AVD. 8	GRUPP. 87	NR 201
DATUM April 1990		
BETR. Ny fläkthjulsfixering. (Bilar med CU-värmare)		
240

Ny fläkthjulsfixering

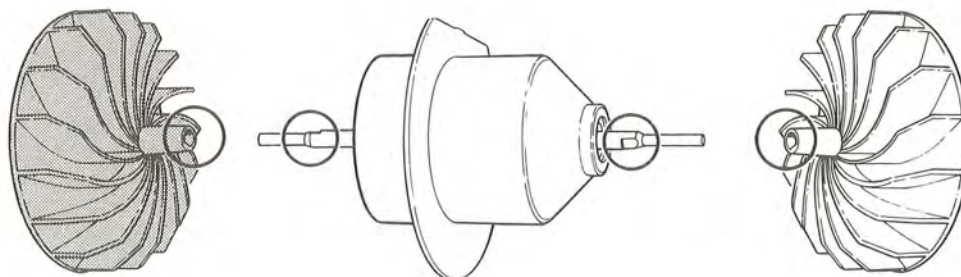
En ny typ av fläkthjulsfixering har införts för o m följande chassinummer:

Fläktmotoraxeln har försetts med avplaningar (se cirklarna i bilden) i sina båda ändar.

Fixeringen åstadkommes genom att avplaningarna passar in på varsin "klack" i fläkthjulets centrumhål.

Nya detaljnummer:

3 537 220-0

Sats med fläktmotor och två fläkthjul.

Nya fläkthjul anpassas till fläktmotor av tidigare utförande

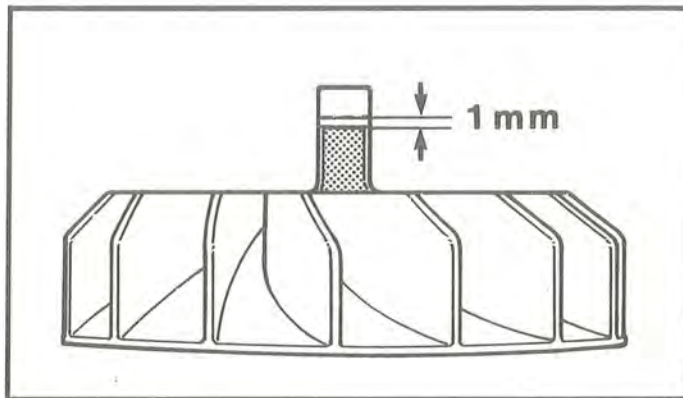
De nya fläkthjulen kan användas till fläktmotor av tidigare utförande men måste då modifieras.

Gör så här: Kapa ner centrumnavet så långt att plastdelen av navet sticker upp 1 mm ovanför metallhylsan inuti navet- Se bilden nedan!
